Bab V

Evaluasi Perancangan

Pada bagian evaluasi, dilakukan tindak lanjut dari evaluasi rancangan yang diberikan berdasarkan penilaian dari dosen pembimbing dan dosen penguji. Beberapa hal yang direvisi antara lain :

Gambar 5.1 Panggung Perunjukan

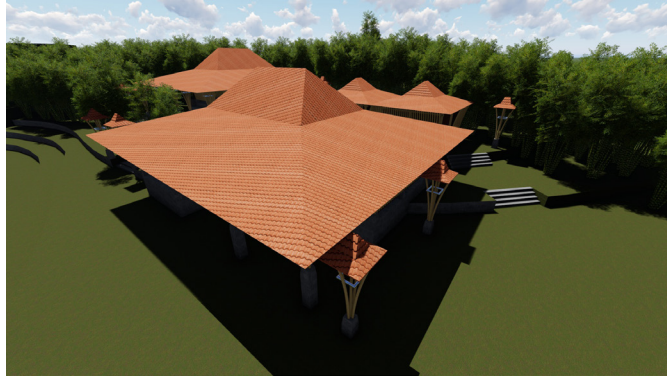
1. Penurunan level tanah pada bangunan panggung pertunjukan
2. Menunjukkan hirarki dengan ketinggian bangunan panggung dan perubahan pada area pertunjukan pada panggung
3. Menunjukkan hirarki antar bangunan dari yang tertinggi hingga terendah
4. Detail struktur pada bangunan (potongan).

Pada evaluasi ini, dilakukan perubahan rekayasa pada level kontur (menurunkan ketinggian) sehingga dapat mengoptimalkan area pertunjukan yang didapat dari area penonton.

Gambar 5.2 Workshop dan Pameran

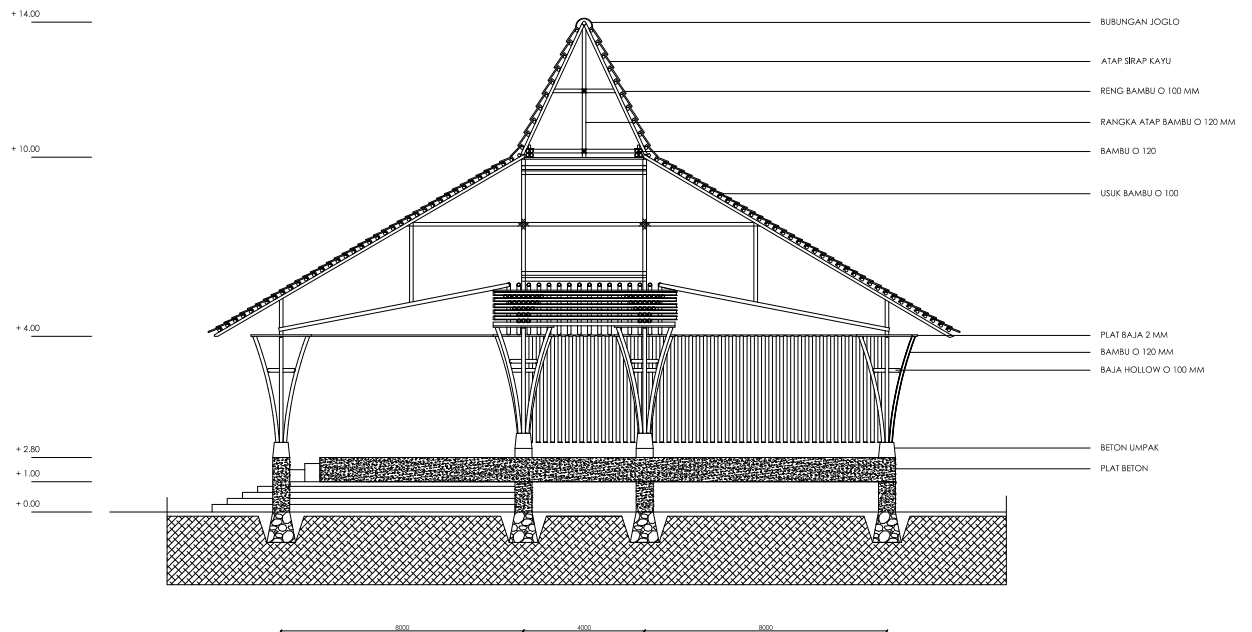
Pada evaluasi ini, dilakukan perubahan ada hirarki atap bangunan, berdasarkan konsep hirarki bangunan jawa yakni Joglo untuk bangunan dengan hirarki paling tinggi (panggung dan workshop serta pameran) dan atap kampung untuk fungsi yang berada di hirarki bawahnya (ruangan pendukung).
